VYSVĚTLENÍ A ZMĚNA ZADÁVACÍ DOKUMENTACE Č. 1

CESTMISTROVSTVÍ BRNO – ZPEVNĚNÉ PLOCHY

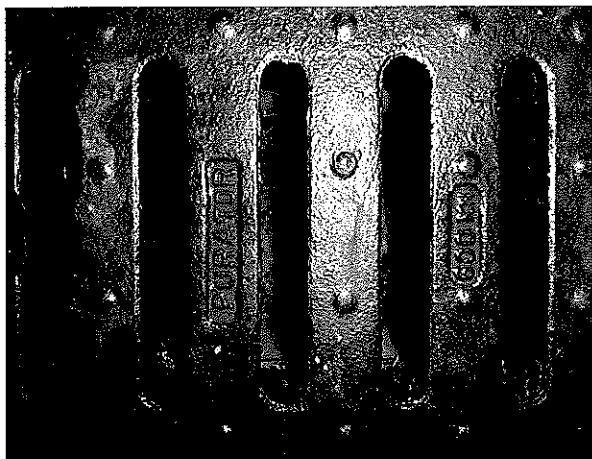
Vysvětlíte prosím pojem „litinový žlab“, na trhu žádný podobný výrobek z litiny není, vzhledem ke křehkosti tohoto materiálu máme obavy, zda půjde vybourat bez poškození

Přikládáme foto, bourací práce je nutno provádět tak, aby k poškození nedošlo.
